改善箇所説明図

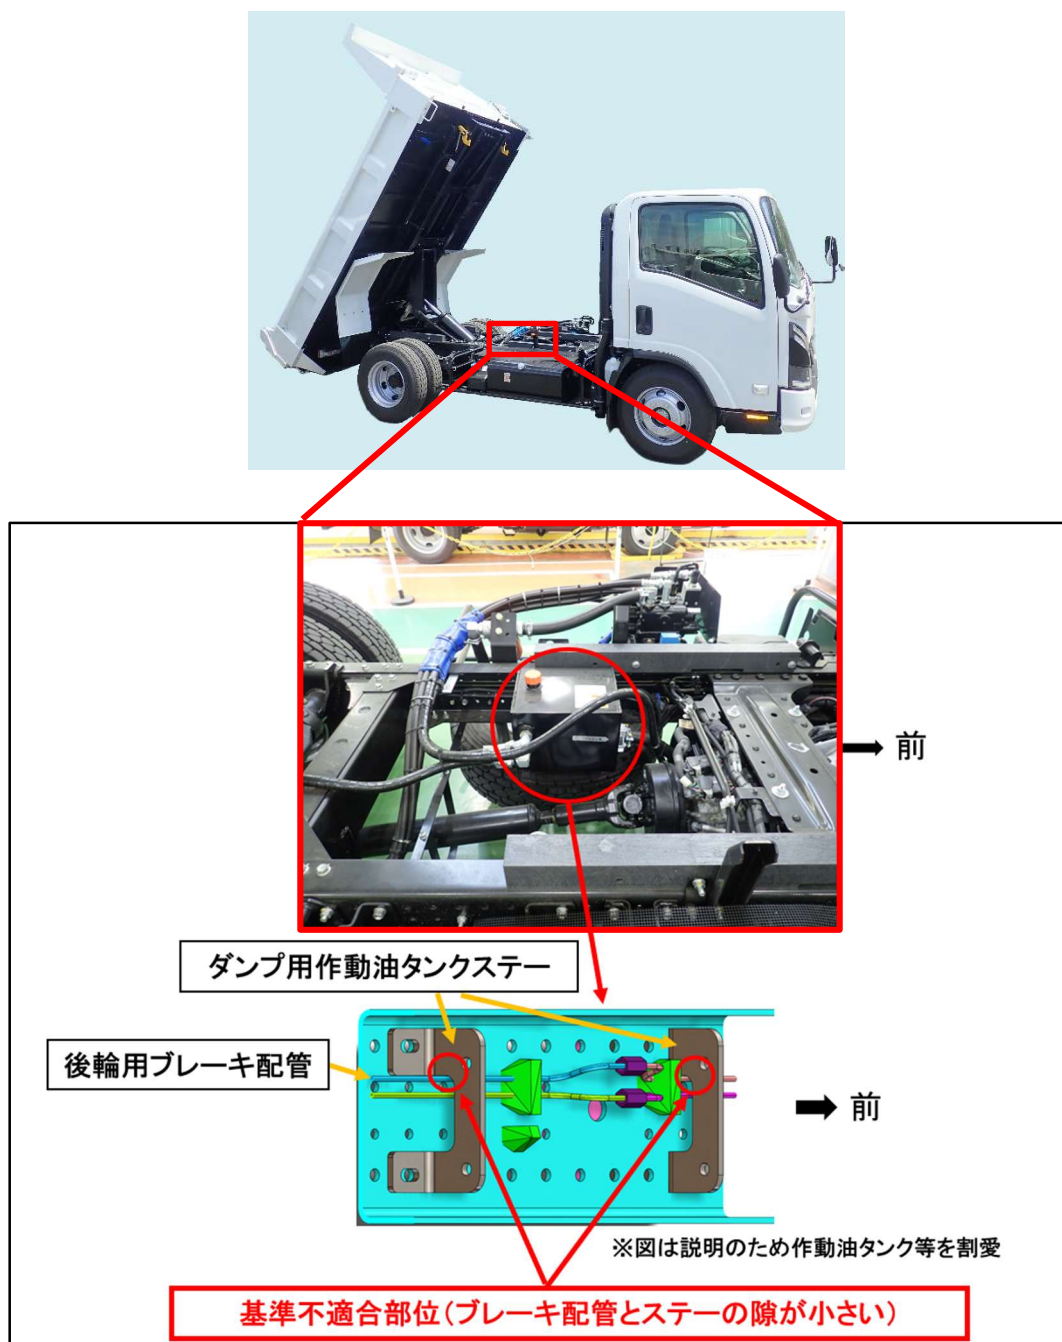
スライドボデー付きダンプトラックにおいて、ダンプ用作動油タンクステーの取付工程が不適切なため、当該ステーと後輪用ブレーキ配管の間隔が小さく、走行振動により干渉することがある。そのため、そのまま使用を続けると、当該ブレーキ配管が損傷し、最悪の場合、ブレーキ液が漏れて制動力が低下するおそれがある。

全車両、ダンプ用作動油タンクステーの取付状態を点検し、誤りがある場合は当該ステーを対策品に交換する。また、後輪用ブレーキ配管を点検し、損傷がある場合は当該ブレーキ配管を新品に交換する。
